『福島県原子力発電所安全確保技術検討会が取りまとめた 8項目の要求事項』に関する対応について

東京電力ホールディングス株式会社

2023年6月6日

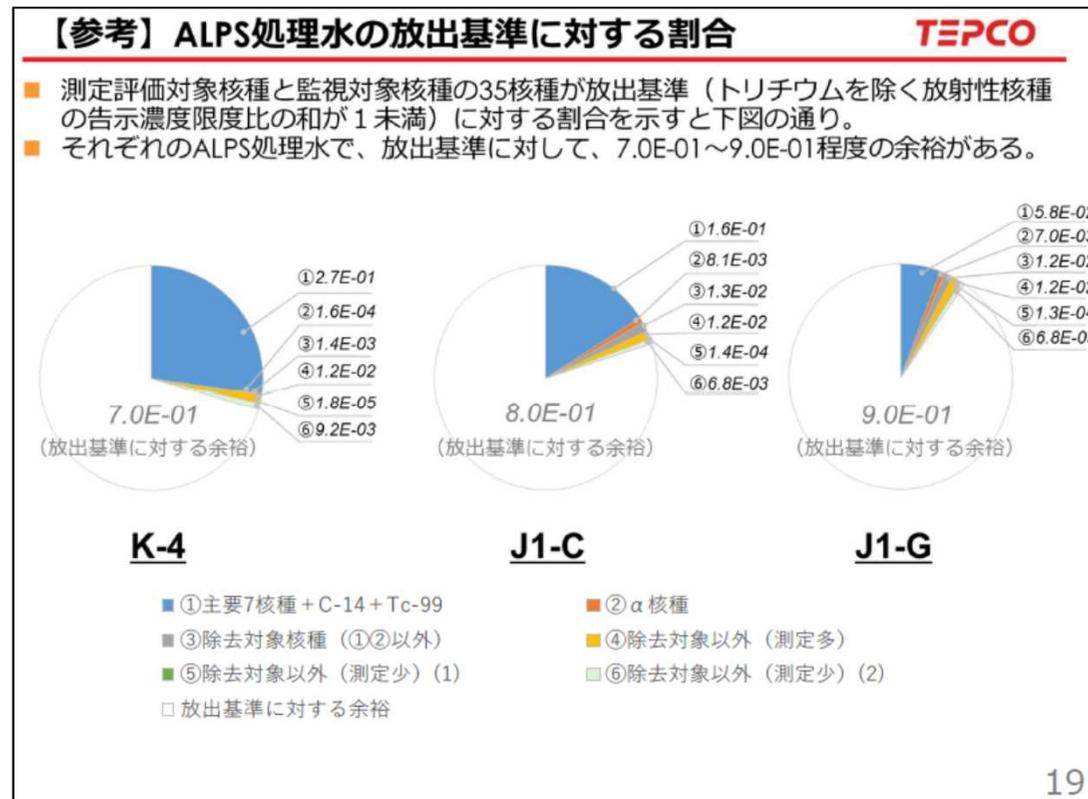
- K-4,J1-C、J1-GのALPS処理水の放出基準に対する割合が示されている（スライド19）がこの図が示していることがわかりません。①～⑥の合計が0.3、0.2、0.1となっているが、①～⑥以外の核種が残り、0.7、0.8、0.9含まれているということですか。

- K-4,J1-C、J1-GのALPS処理水の放出基準に対する割合が示されている（スライド19）①～⑥のうち、④～⑥の核種が何かを教えてください。

- 2023年2月9日に行われた第7回技術検討会の【議題1】(資料1 ALPS処理水の取り扱いに関する実施計画変更認可申請の状況について)で示した資料は、測定評価対象核種(29核種)と監視評価対象核種(6核種)の告示濃度比総和が、放出基準に対してどれほどの余裕があるかを示したもの。
- 当該資料は、原子力規制庁技術会合の資料を抜粋したものだが、技術会合資料の前後関係を省略したため意図が伝わらないものであった。
- そのため、次ページ以降に再度本内容を説明する。

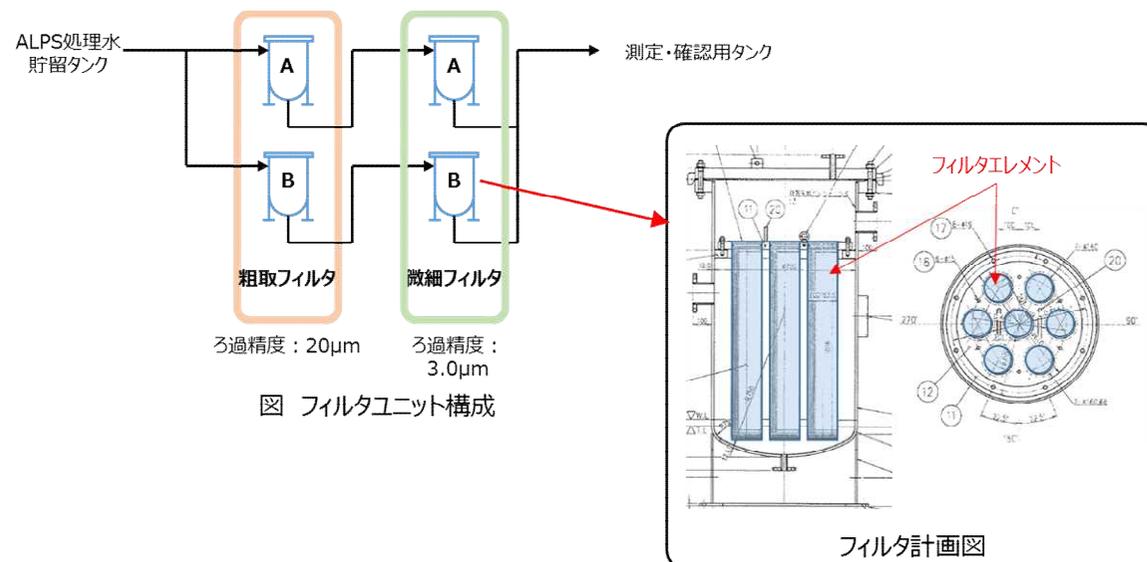
- フィルタの選定 (ろ過精度 $20\mu\text{m}$ 、 $3\mu\text{m}$) 理由について教えてください。

- フィルタは水質汚濁防止法におけるSS※の捕集を想定して選定している。現在、フィルタは粗取りフィルタと微細フィルタの2段構成を計画しているが、検討進捗によってフィルタの種類 (ろ過精度) を変更する可能性がある。

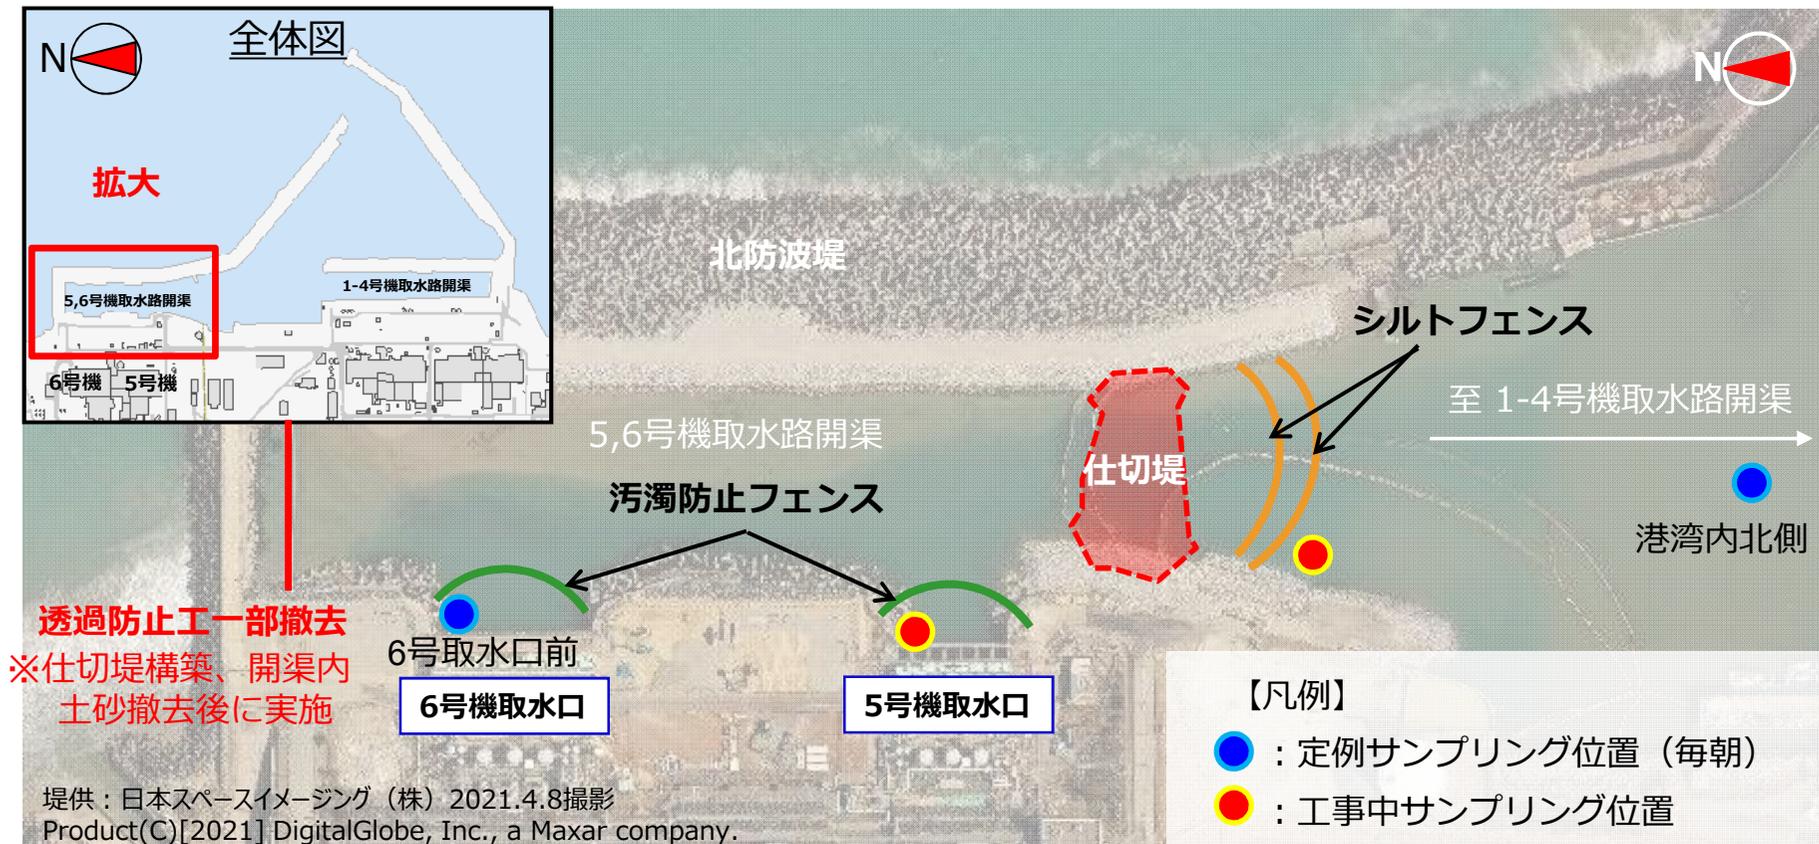
- P21（今回資料ではP46）の図を見ると重機足場部分の海底土の除去が行われないうに見える。5、6号機の開渠は、放射性物質が堆積されていると推察されるため、全面にわたって、海底土を取り除く必要があると考える。要求事項が意図しているのは一部分の除去ではない。重機足場部分の海底土の除去について説明のこと。

- 黄色のハッチング範囲が、福島県様から許可を頂いている堆砂撤去（浚渫）の範囲となります。重機足場（捨石堤）部分も堆砂撤去（浚渫）に一部干渉するが、6号機側の一部の範囲になる。

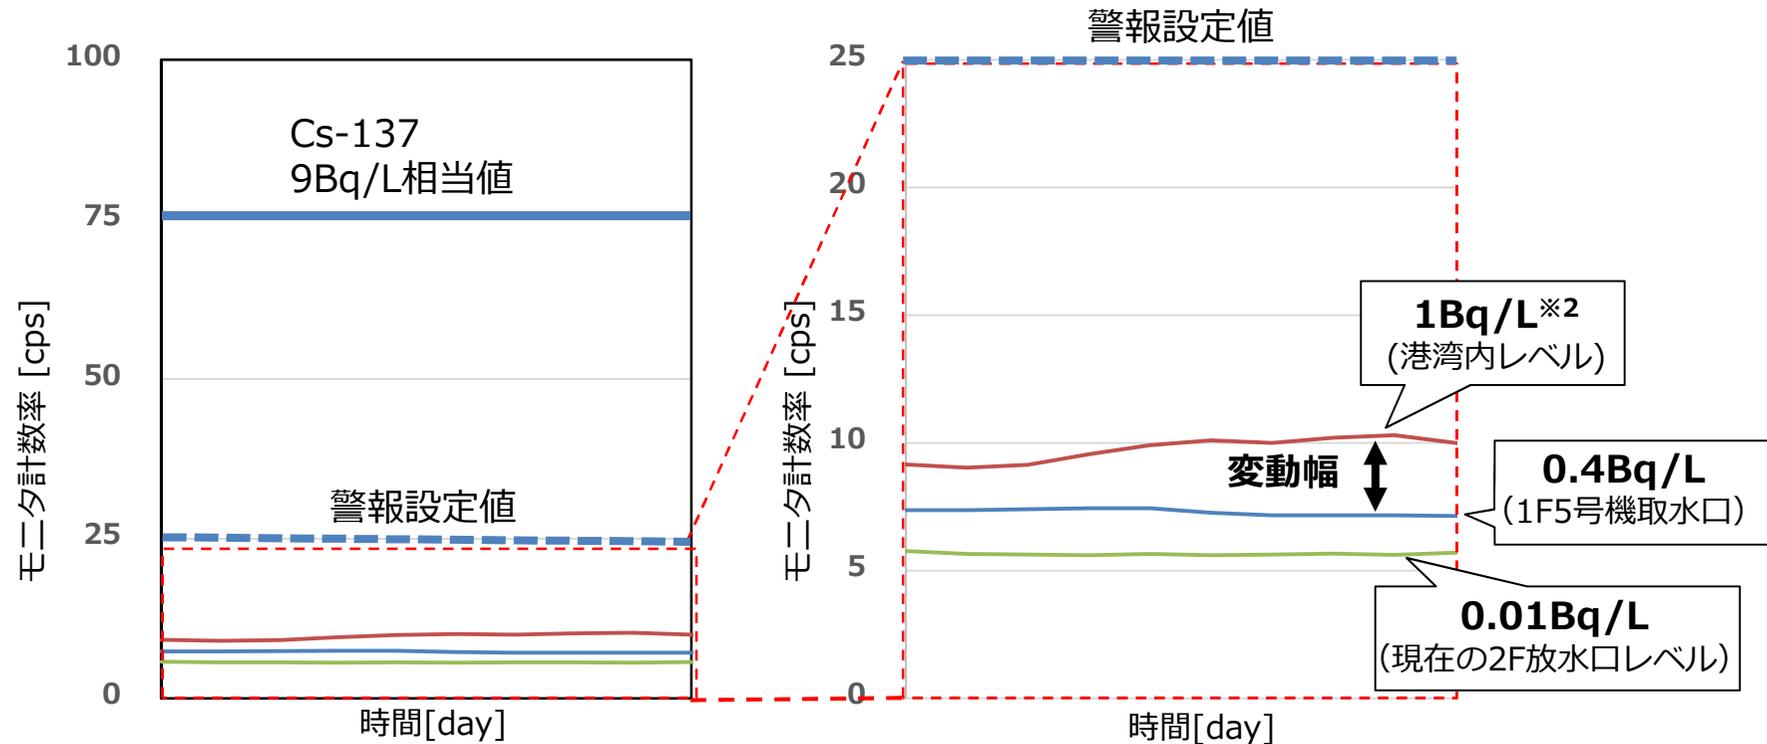
- 仕切堤が機能を失い1,4号港湾内の水が5,6号に流れて来た場合に取水モニタで検知が可能か。

- 福島第二原子力発電所での運転状況を踏まえると、取水・立坑モニタの警報設定値^{※1}とCs-137の検出限界値、および想定される平常値の関係は下図のようになると推察。
- モニタ設置の目的である、希釈用取水海水の変動状況を把握することは可能。
- 警報設定を超過した場合は、速やかにサンプリングを実施し異常有無の確認を行う。

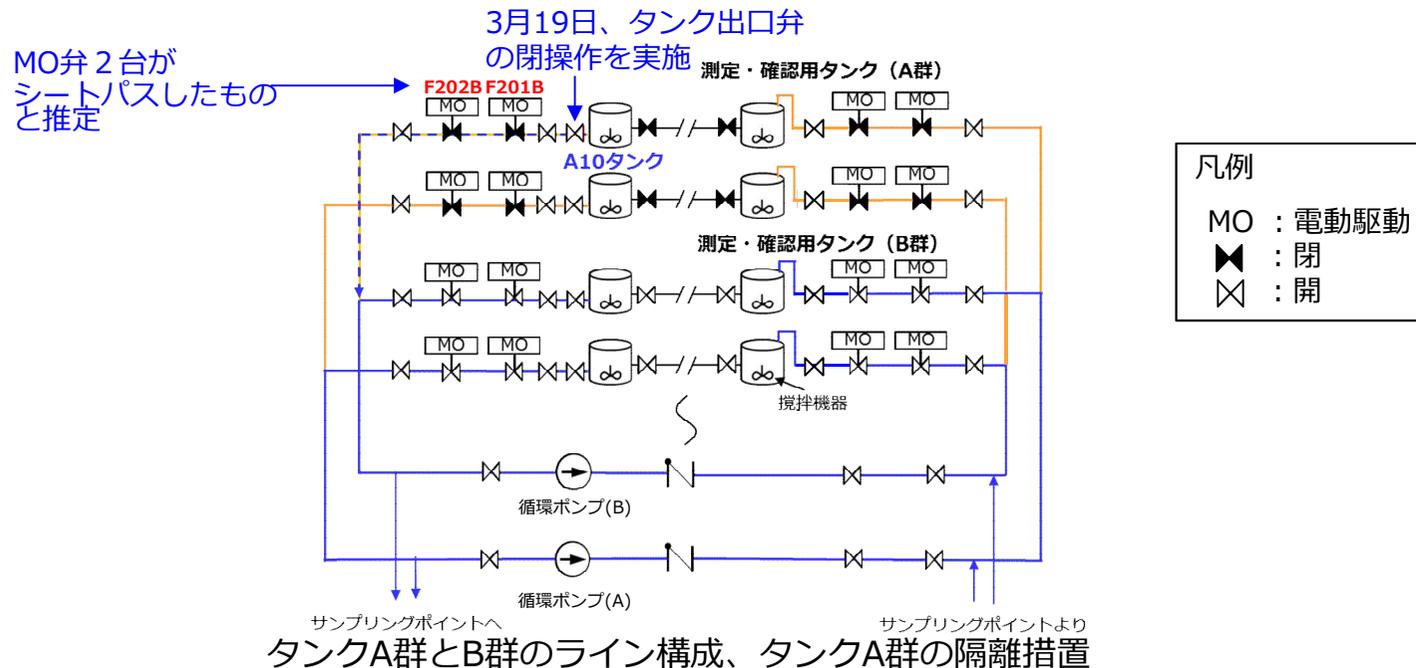
- 3月に発生したALPS処理水希釈放出設備 測定確認用タンクの水位低下 (MO弁のシートパス) について原因と対策について概要を説明してください。
- また、施工に問題があったとされておりますが、東電として施工の監督をどのようにされているのでしょうか。また、今回は東電の監督に問題はなかったのでしょうか。

- 詳細は次頁以降参照。
- 今回の事象の根本原因を踏まえて、東京電力の管理として以下の対策を実施していく。
 - 各機器に対して工場検査、現地検査の比較を行い、各検査項目の最後から機能の変更が無いよう、管理していく。
 - 工場出荷時から状態の変更 (機器の分解等) を行わない (工場検査時の機能を維持する)。
 - 現地で状態の変更が必要な場合は、機能回復できていることを確認する検査 (代替手段を含む) を実施する。
 - 今回の電動弁のような特殊な構造、あるいは新規導入品に対して、設備設置段階から操作手順、分解手順等について製作メーカーに直接確認する、あるいは予備を購入して直接操作・分解する等して、知識の拡充を図る。

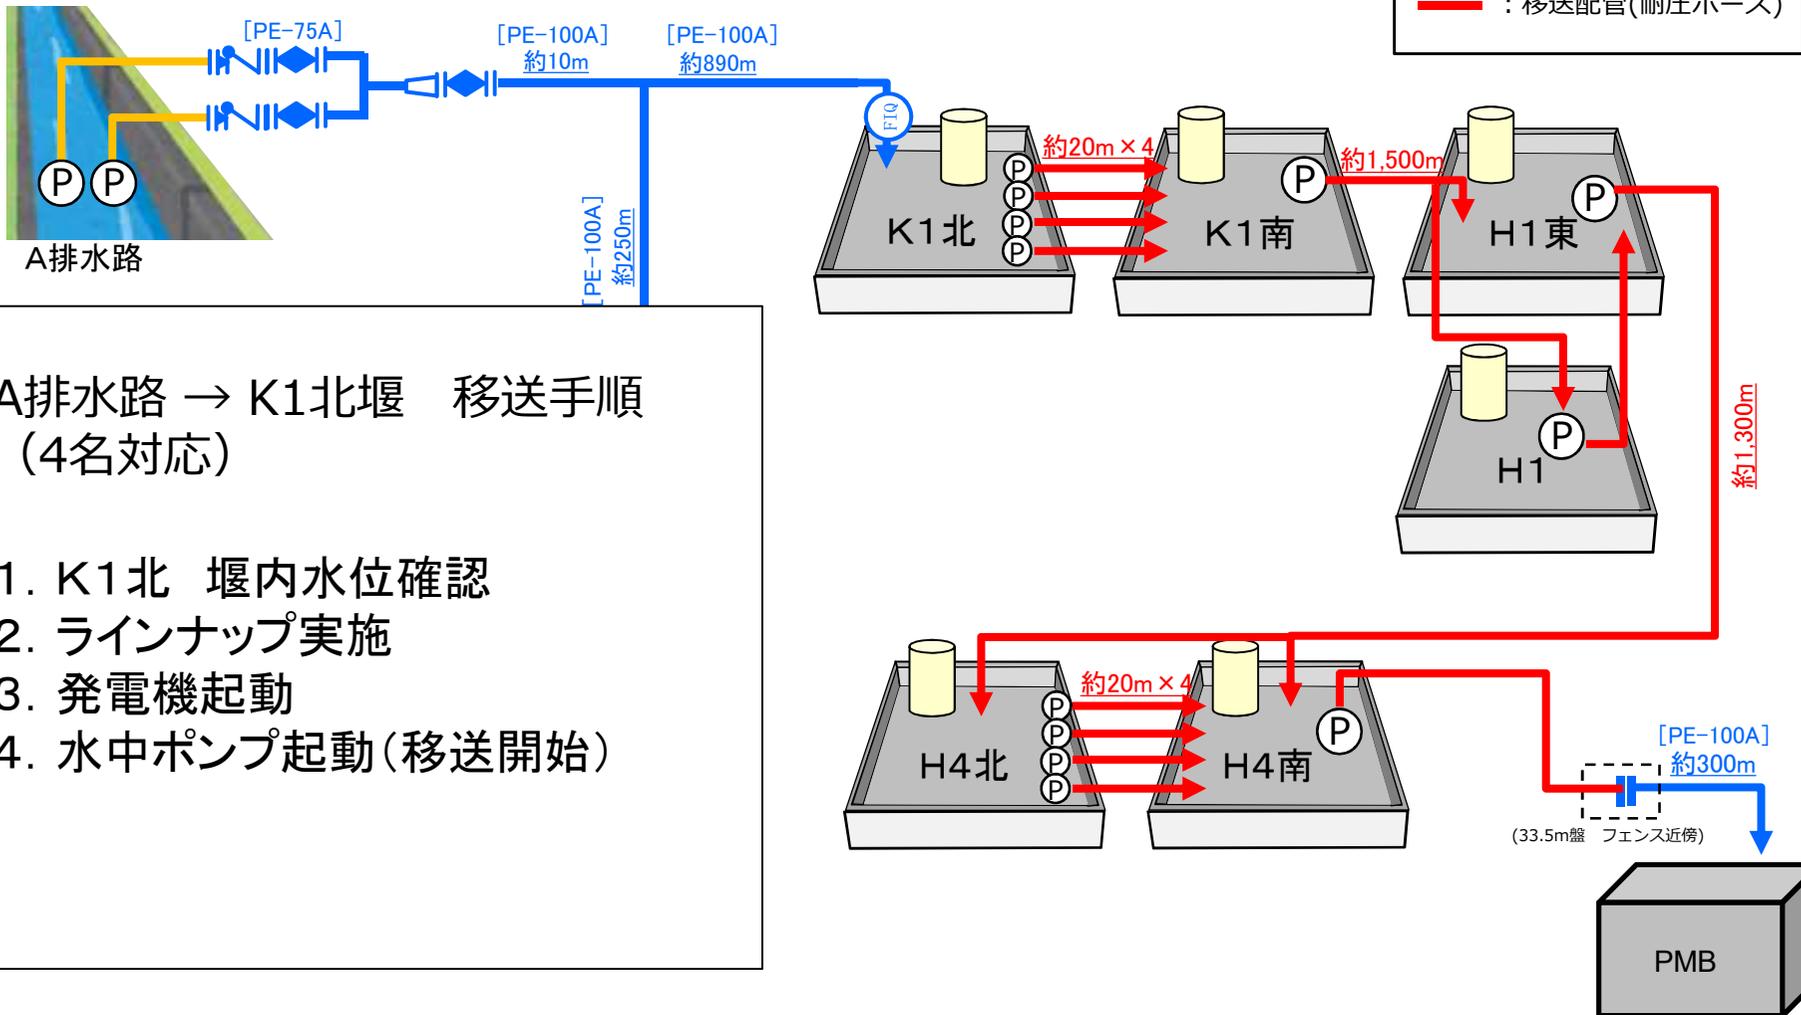
- 機動的対応のための手順書が完成したか教えていただきたい。
- 地震発生後に具体的に何人がどこに行って、どのような対応を、地震発生からどれくらいまでにするのか示していただきたい

- 機動的対応の手順書は完成済。
(強力吸引車による堰内水回収、土嚢設置、A排水路移送)
※K4タンク堰内 → K3タンクおよび一時貯留タンク堰内移送については、設備設置完了に合わせて手順書作成する。
- 震度5弱以上の地震発生後から30分以内に水処理当直にてALPS希釈放出設備を停止およびK4エリアパトロールを2名にて実施。(重点パトロール)
- K4エリアからの漏えい発生した場合、速やかに以下の機動的対応を実施する。
 - A排水路移送操作対応：4名
 - 強力吸引車操作対応：4名
 - 土嚢設置対応：4名
 - K4堰内移送対応：2名
- ただし、K4エリアから堰を越流するような漏えいが発生するような事態は、大規模な地震が発生した場合と想定され、そのような場合には発電所全体で異常事態の収束の優先順位を付け、対応を図っていく。
